東海第二発電所 設計及び工事の計画の変更

審査会合における指摘事項の回答

2022年10月25日
日本原子力発電株式会社

第1055回審査会合(2022年6月23日)の指摘事項に対する対応方針(1/2)

図1 設置許可申請書 添付書類八(変更案)

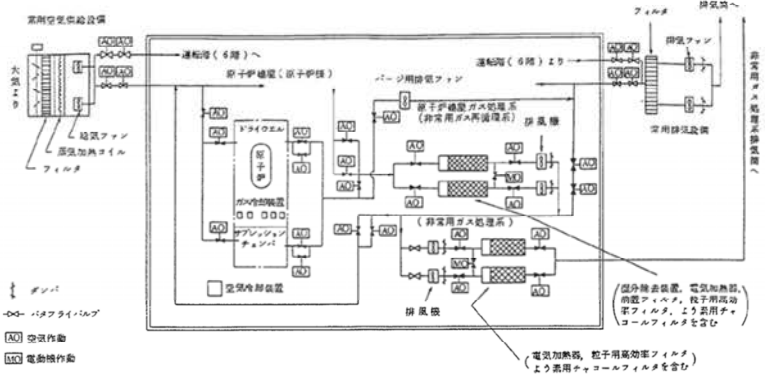
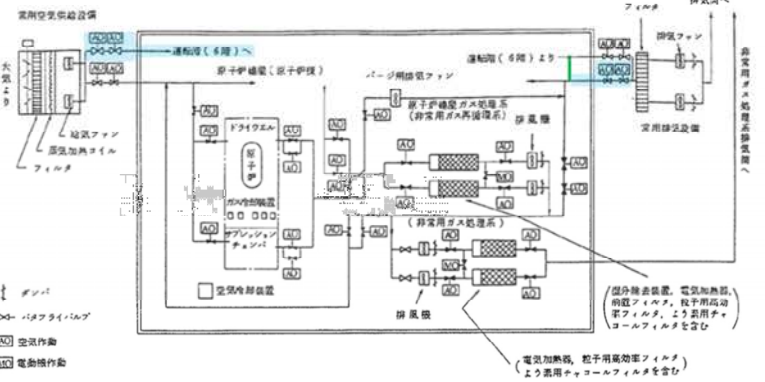
- 原子炉建屋換気系ダクト及び給気・排気隔離弁の改造は、設置許可本文に記載の基本的設計方針を変更するものではないことから、設置変更許可申請は不要と判断している。
- 2系統を1系統にすることにより添付書類八に変更が生じることから、今後関連する設備の変更等による設置変更許可申請を行う際に併せて変更を行う。(変更箇所:図1参照)

変更前	変更後	備考
9.1.1.4.2.2 原子炉建屋の補助系 (1) 常用換気系及び空気冷却装置 原子炉建屋の常用換気系は、他の換気系とは独立になっており、空気供給系と排気系を備え、それぞれ 100%容量のファン2台(1台は予備)を持っている。 なお、燃料交換作業時には予備ファン1台を起動させ、原子炉建屋運転階の換気風量の増大を行うことができる。 空気供給には、ファンのほかフィルタ及び蒸気加熱コイルがあり、冬季原子炉建屋内温度を約 10℃以上に保つ。また、差圧制御器があつて、出口弁を調整し原子炉建屋室内は、わずかに負圧に保たれている。排気系を出た排気空気は、排気筒から大気中へ放出される。 換気用の原子炉建屋入口及び出口ダクトはそれぞれ 2 系統を有し(1)、それぞれ 2 個の空気作動の隔離弁があつて、原子炉建屋内の放射能レベルが高くなると、自動閉鎖するとともに常用換気系から原子炉建屋ガス処理系(「9.1.1.4.2.3 原子炉建屋ガス処理系」参照)に切換わって放射性ガスの拡散を防ぐ。 以上のほか、補助設備として、原子炉建屋内の局部的熱発生源となる機器のあるところには空気冷却装置がある。 常用換気系の主要な設計仕様を第 9.1-8 表に示す。	9.1.1.4.2.2 原子炉建屋の補助系 (1) 常用換気系及び空気冷却装置 原子炉建屋の常用換気系は、他の換気系とは独立になっており、空気供給系と排気系を備え、それぞれ 100%容量のファン2台(1台は予備)を持っている。 なお、燃料交換作業時には予備ファン1台を起動させ、原子炉建屋運転階の換気風量の増大を行うことができる。 空気供給には、ファンのほかフィルタ及び蒸気加熱コイルがあり、冬季原子炉建屋内温度を約 10℃以上に保つ。また、差圧制御器があつて、出口弁を調整し原子炉建屋室内は、わずかに負圧に保たれている。排気系を出た排気空気は、排気筒から大気中へ放出される。 換気用の原子炉建屋入口及び出口ダクトには、それぞれ 2 個の空気作動の隔離弁があつて、原子炉建屋内の放射能レベルが高くなると、自動閉鎖するとともに常用換気系から原子炉建屋ガス処理系(「9.1.1.4.2.3 原子炉建屋ガス処理系」参照)に切換わって放射性ガスの拡散を防ぐ。 以上のほか、補助設備として、原子炉建屋内の局部的熱発生源となる機器のあるところには空気冷却装置がある。 常用換気系の主要な設計仕様を第 9.1-8 表に示す。	・100%容量の考え方について 原子炉建屋内の換気は、建屋内の空間容量に対して必要な換気量が求められており、それを満足する換気量を 100%容量としている。「(1台は予備)」の予備は、常用設備の多重化を目的としたものであるが、左記のとおり換気風量の増大もできる。 ・燃料取替時専用換気系の設置目的について 建設当初、停止直後の燃料交換をする際に作業環境の改善を図ることを目的に設置したもの。 (1) 本改造により、入口及び出口ダクトを1系統撤去することから、「それぞれ2系統を有し」を削除する。

第 9.1-1 図 原子炉建屋ガス処理系の構造概要図	 第 9.1-1 図 原子炉建屋ガス処理系の構造概要図	本改造により、入口及び出口の隔離弁を1系統撤去するため、改造後の系統構成にあわせて、構造概要図を見直す。 ■:撤去箇所 ■:ダクト追設箇所
